SZPITAL POWIATOWY
w Limanowej
Imienia Miłosierdzia Bożego

Nazwa zamówienia: Dostawa i instalacja sprzętu i wyposażenia dla SOR ujęta w 18 zadaniach asortymentowych.

Numer referencyjny: NZ-26-2024-65-D-N-AC

WYJAŚNIENIA TREŚCI SWZ

Pytanie nr 6

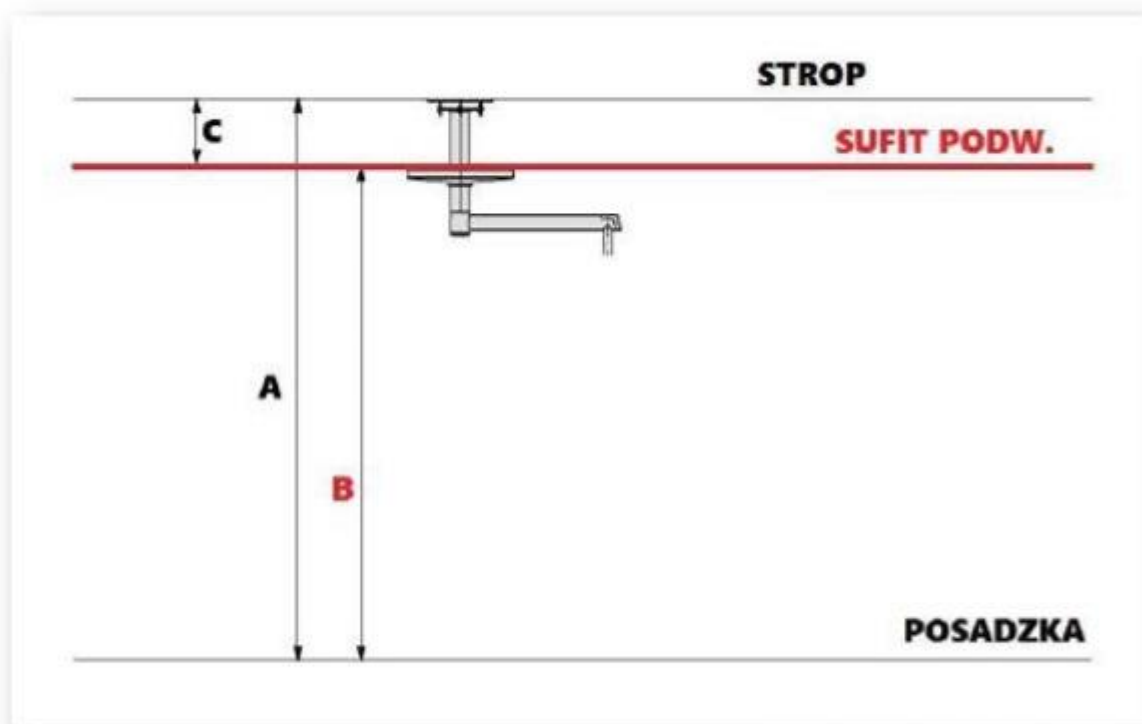
Proszę o podanie z jakiego materiału wykonany jest sufit - strop, na którym będzie dokonany montaż lamp? Czy występuje sufit podwieszany, jeśli tak to na jakiej wysokości od podłogi i jaka jest odległość od stropu? Czy w miejscu montażu doprowadzone są wszystkie potrzebne przewody do podłączenia lamp? Jeśli nie to czy wykonawca musi je doprowadzić we własnym zakresie i jaka jest odległość do rozdzielni? Czy w miejscu montażu wisi już jakaś lampa, jeśli tak to proszę o podanie producenta i modelu? Czy w miejscu montażu lampy zamontowany jest nawiew laminarny, którego dolna krawędź jest niżej niż sufit? Prosimy o podanie następujących informacji: A. Wysokość do stropu oraz typ stropu [kanałowy / gęsto żebrowy / żelbeton / inny:.....] B. Wysokość do sufitu podwieszanego oraz typ sufitu podwieszanego [płyta gipsowokartonowa / kasetony GK (50x50 lub 60x60) / kasetony blacha (50x50 lub 60x60) / inny:.....] C. Dystans pomiędzy A i B

Odpowiedź: Strop wykonany jest w technologii Ackermana. Pozostałe parametry mogą ulec zmianie, gdyż pomieszczenia w których będą montowane lampy są w trakcie remontu.
